Gemeinde Walksfelde
Bürgermeisterin
Doreen Keding

Weitere Einwendungen der Gemeinde Walksfelde zur erneuten Auslegung im Genehmigungsverfahren für die Errichtung von fünf Windkraftanlagen vom Typ Nordex N149 im Außenbereich der Gemeinden Bälau, Panten und Poggensee hier: Aktenzeichen LLUR-G30/2017/014-018

Abbildung 3: Lageplan des Vorhabens (Quelle: naturwind GmbH, Stand: 15.02.2021)

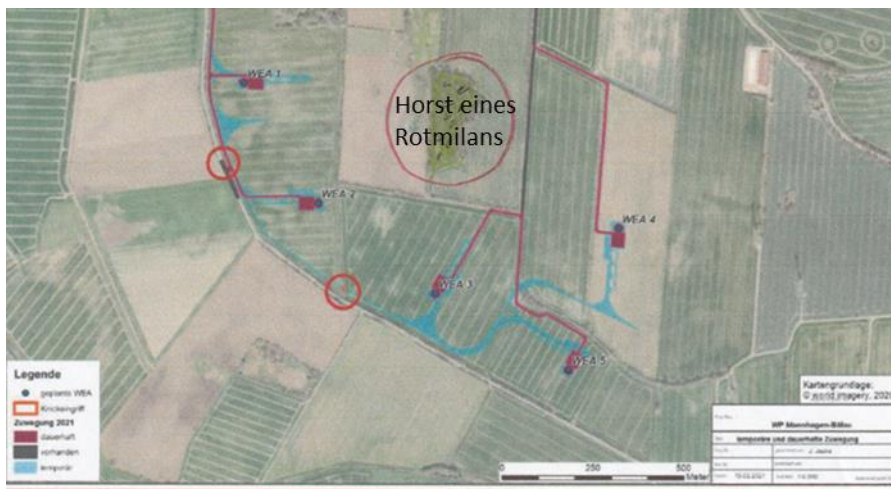
Insofern ist auch zu berücksichtigen, dass in unmittelbarer Nähe zu den geplanten Anlagenstandorten der Horst eines Rotmilans gefunden und der UNB sowie dem LLUR gemeldet wurde. In der nachfolgenden Abbildung ist der Horststandort mit einem Kreis kenntlich gemacht. Dieser Umstand ist zwingend im weiteren Verfahren zu berücksichtigen. Der EuGH hat in seinem am 04.03.2021 gefassten Urteil (C-473/19 und C-474/19) hinsichtlich des Vogelschutzes ausdrücklich festgestellt, dass es nicht auf den Schutz einer Population insgesamt, sondern auf den Schutz jedes einzelnen Vogels ankomme. Insofern ist die aufgefundene Brutstätte des Rotmilans entscheidungserheblich, zumal die Rotmilane – wie der Gutachter zutreffend feststellt – ihre Horste „an günstigen Standorten alljährlich wieder benutzen“ und ihre „Empfindlichkeit bezüglich des Kollisionsrisikos an Windenergieanlagen ... als hoch eingestuft“ wird.
